Mission régionale d'autorité environnementale
ÎLE-DE-FRANCE

**Avis délégué
sur le projet de requalification du site des Mathurins à
Bagneux (92)**

N°MRAe APJIF-2022-012
en date du 22/02/2022

Figure 2: Plan de masse du lot C1 et localisation de la voie B3 et du lot B1 (étude d'impact, p. 122).

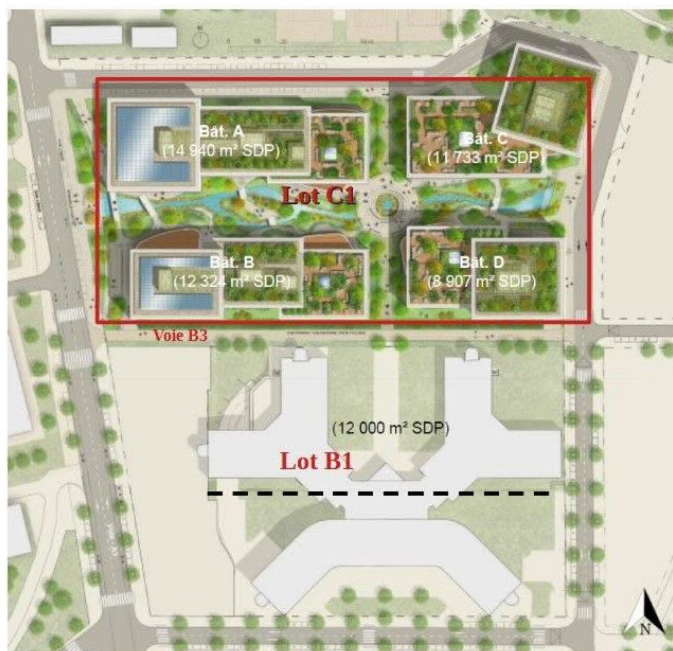
Toutefois, pour le cas du lot C1, la MRAe note l'aménagement de la suite de bassins, comprenant une cascade, une « rivière naturelle », alimentant à mi-parcours un bassin central au croisement des deux axes du projet. Fonctionnant en circuit fermé (schéma de fontainerie p. 508), cet aménagement utilise pour partie des eaux issues du stockage des eaux pluviales et de la filtration des eaux grises issues des bâtiments. Les schémas et illustrations des pages 151 à 153 ne sont pas clairs (sens d'écoulement, localisation de la cascade, coupes incomplètes). Enfin, le coût énergé-

tique et le bilan d'eau de l'installation doivent être présentés.

(1) La MRAe recommande de préciser les modalités de fonctionnement de la « rivière naturelle » au sein du lot C1.
